改善箇所説明図

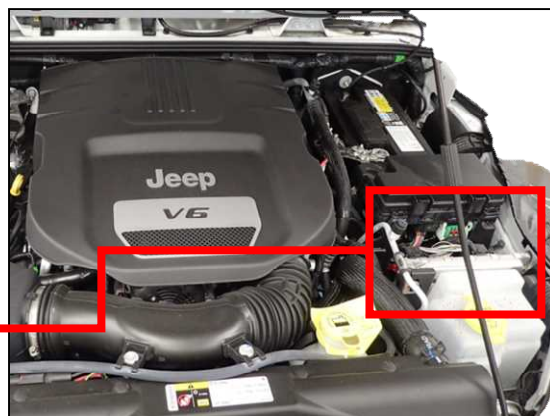
エンジン出力を制御するパワートレインコントロールモジュールのIC基板の製造工程が不適切なため、IC基板に水分が含まれているものがある。そのため、IC基板内の電極が腐食し、電気回路が遮断され、最悪の場合、走行中エンジンが停止するおそれがある。

全車両、パワートレインコントロールモジュールを良品に交換する。

識別 : パワートレインコントロールモジュール外表面(上部)に黄色ペイントを塗布する。
